**REVISION 002 TO INVITATION
TO TENDER**

Title - Sujet : Hwy 93S Vermilion River Bridge Rehab – Kootenay National Park	
Solicitation No. - N° de l'invitation : 5P420-19-0436/A	Date : February 14, 2020
Amendment No. - N° de modification : 002	
Client Reference No. - N° de référence du client : 1343-03	
GETS Reference No. N° de référence de SEAG : PW-20-00904834	
Solicitation Closes - L'invitation prend fin : At - à : 2:00 PM On - le : February 19, 2020	Time Zone - Fuseau horaire MST
F.O.B. - F.A.B. : Plant - Usine : <input type="checkbox"/> Destination : <input checked="" type="checkbox"/> Other - Autre : <input type="checkbox"/>	
Address Enquiries to - Adresser toutes demande de renseignements à : Jen Maheu	
Telephone No. - N° de telephone : (587) 432-8458	Fax No. -N° de télécopieur : (866) 246-6893
Email Address – Courriel : jennifer.maheu@canada.ca	
Destination of Goods, Services, and Construction - Destination des biens, services, et construction : Kootenay National Park

Amendment 002

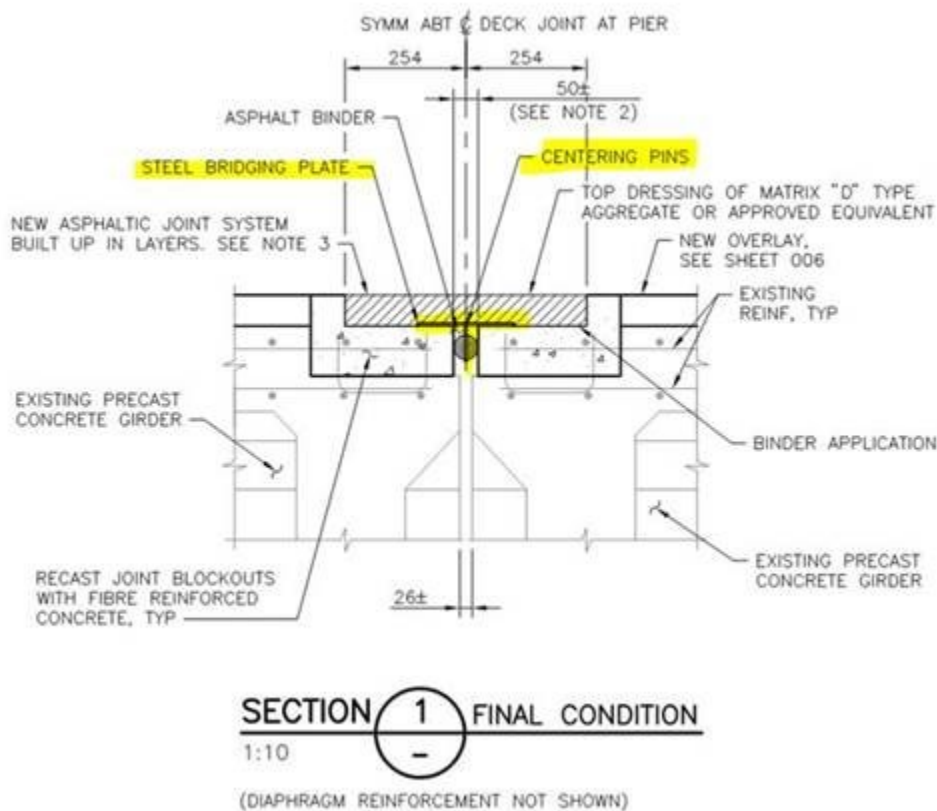
Q1 Our fabricator is looking for more details on the highlighted items below, located at the ACP plug joint. Can these be provided?

A1 Asphalt plug joint system details (including bridging plate and centering pins) are in accordance with manufacturer's product specifications. Refer to note 3 of contract drawing Sheet 007 - Deck Joint Replacement 1 for approved asphalt plug joint systems.
